業務報告

題 目 : '187월 자체건설기동감사(국제산업단동래역행복주택 결과보고

국제산업물류도시(1-2단계) 일반산업단지 조성공사(조경공사 포함) 및 부산동래역 행복주택 건립공사 현장에 대한 2018년 7월 자체 건설기동감사를 완료하고 그 결과를 다음과 같이 보고합니다.

수범사례 제목 : 국제물류(1-2단계) 9공구 구조물 시공계획 개선

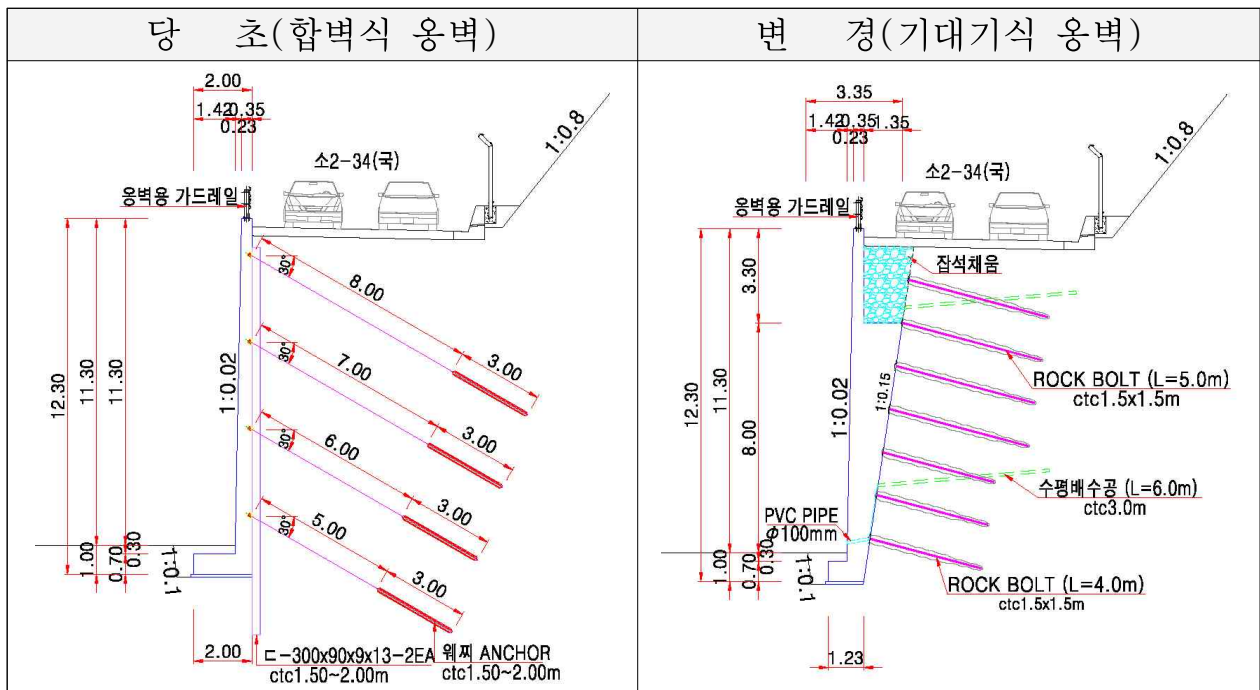
국제물류(1-2단계) 조성공사(9공구) 내 산지부 비탈면 깎기에 따른 도로 부 구성을 위해 계획된 구조물의 시공계획을 개선하여 불합리한 공정추진을 예방(시공 효율성 증대)하고 예산을 절감하였음

- 9공구에서 산지부에 접한 구간은 대절취 사면으로 인해 부지 활용도를 높이기 위해 합벽식 옹벽을 설치토록 계획 ※ L = 191m, H = 8.3~12.3m
- (현안문제점) 암반절취를 통한 구조물 설치로 불합리한 공정발생 및 과다 공사기간
 ▷ 합벽식옹벽 설치를 위한 H-pile 항타 천공, 띠장설치 및 어스앵커 천공삽입

- (당초) 합벽식 옹벽 → (변경) 기대기식 옹벽
 ▷ 암반구간 내 구조물 시공을 위한 시공 효율성 증진(공사기간 단축)
 ▷ 지층현황 및 안정성검토 등을 반영한 합리적인 보강으로 예산절감(감 454백만원)

- 당초 설계된 H-pile, ㄷ형강(띠장), 토류판 등 삭제 및 보강공법 변경 (어스앵커→락볼트)를 통한 공사기간 단축 및 공사비 절감
- 옹벽 뒷채움재를 현장 내 골재를 유용하여 배수효율 증진 및 잉여발파암 처리
